סדר יום ועדת שימור	
תאריך	12.05.24
סוג דיון	ועדה לשימור
מספר ועדה	2024/1
מספר תיק	6232

סדר יום ועדת שימור		
תאריך	12.05.24	
סוג דיון	ועדה לשימור	
מספר ועדה	2024/1	
מספר תיק	6346

סדר יום ועדת שימור		
תאריך	12.05.24	
סוג דיון	ועדה לשימור	
מספר ועדה	2024/1	
מספר תיק	6247

סדר יום ועדת שימור	
תאריך	12.05.24
סוג דיון	ועדה לשימור
מספר ועדה	001 / 2024
מספר תיק שימור	6070

שימור	שמור באופן מלא	מס' כרטסת - 2233	1938-1948 מודרניסטי – פרטי אר-דקו			בית ראובן 6 גוש : 30015 חלקה : 63
-------	----------------	---------------------	---	--	---	--

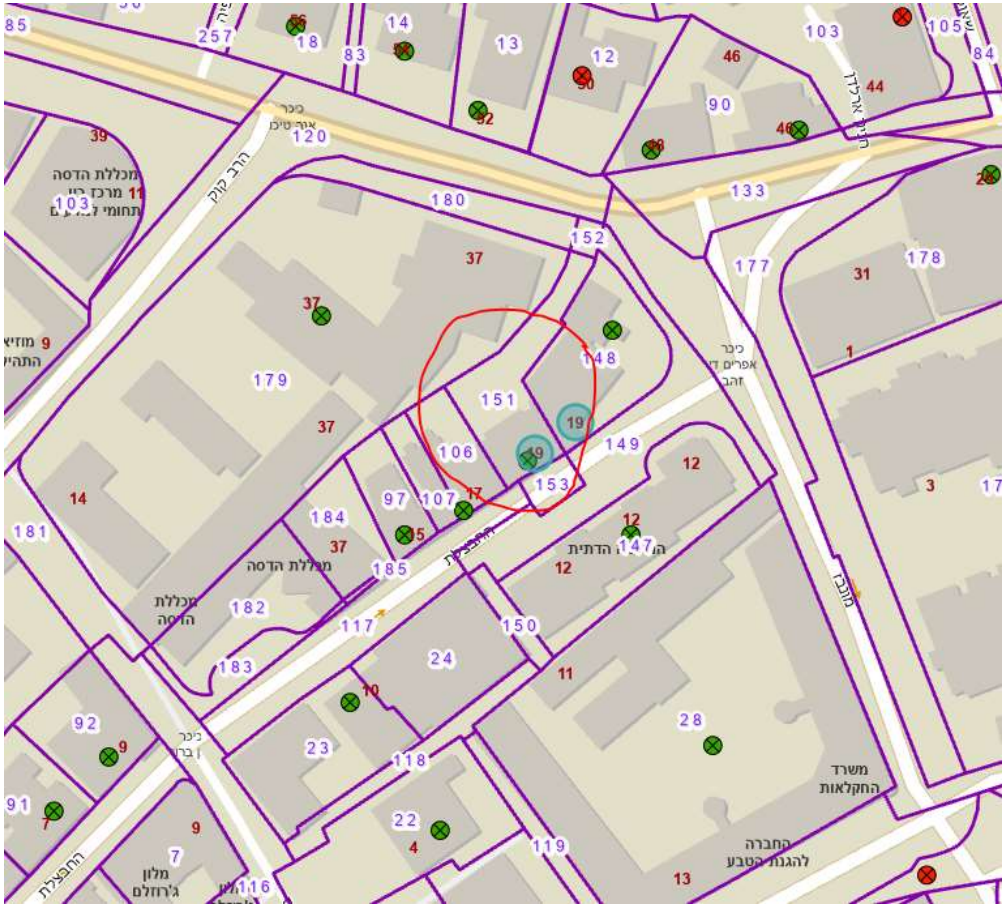
1. יש להוסיף פרט הפרדה בין הקומה ההיסטורית לקומות החדשות
2. עצים- עפ"י סקר עצים מתאריך 16.05.23 קיימים 25 עצים בתחום ובגבולות החלקה בעלי ערכיות בינונית וגבוהה מתוכם מוצעים 5 עצים לעקירה. התכנון נעשה תוך התחשבות מלאה בעצים לשימור. יש לבחון שימור עץ מס' 20 בעל ערכיות גבוהה. יש לסמן מיקום לשתילת עצים חדשים בדגש על חזיתות ראשיות.
3. גדרות- יש לסמן בסגול לשימור את חלק הגדר ההיסטורית לרחוב ראובן.
4. אישור נספח פרטים, אישור תיק תיעוד, חו"ד מהנדס שימור, אדריכל שימור מלווה, ערבות בנקאית וכתב התחייבות.
5. מיקום תשתיות- יש למקם את התשתיות בתחום הבינוי ולפי הנחיות מרחביות. יש למצוא מקום חלופי לנישה לאשפה.
6. תיאום חומרי גמר וצבע.
7. היתר הבניה יכלול שלבי ביצוע. לאחר פירוק התוספות המאוחרות מחזית אחורית יש לקבל אישור מחלקת השימור לאופן ההתחברות אליה, שחזור הפתחים וכו'. וזאת מכיוון שלא ניתן להעריך את איכות החזית בשלב זה מאחר ואין אליה גישה.
